## 1. 火災調査の概要

### フィット、フィット アリアのリコール(平成 23 年 9 月 5 日届出)

## 改善箇所説明図

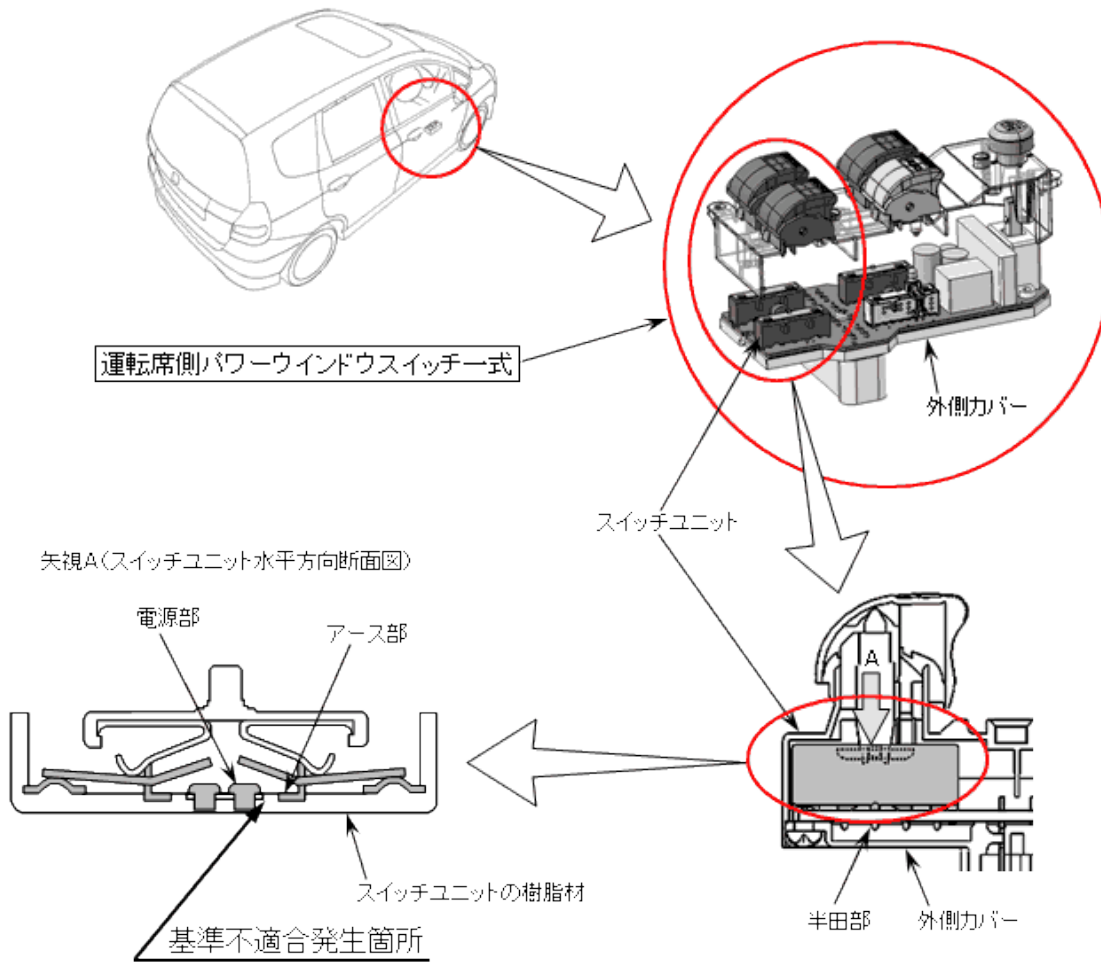
運転席側パワーウィンドウスイッチのスイッチユニットの構造及び樹脂材が不適切なため、車内清掃用品等に含まれるシリコン成分がスイッチ接点部に付着した状態でのスイッチ操作を繰り返すと、接点の磨耗粉がスイッチの電源部とアース部の隙間に堆積して発熱し、スイッチユニットの樹脂材が炭化して電流がリークし続けるものがあります。そのため、スイッチユニットの半田が溶け、外側カバーに垂れて発煙し、最悪の場合、カバーが発火するおそれがあります。

運転席側パワーウィンドウスイッチ一式を対策品と交換します。

対策後の識別: 右リアドア上ヒンジの上側ボルト頭部に黄色ペイントを塗布します。
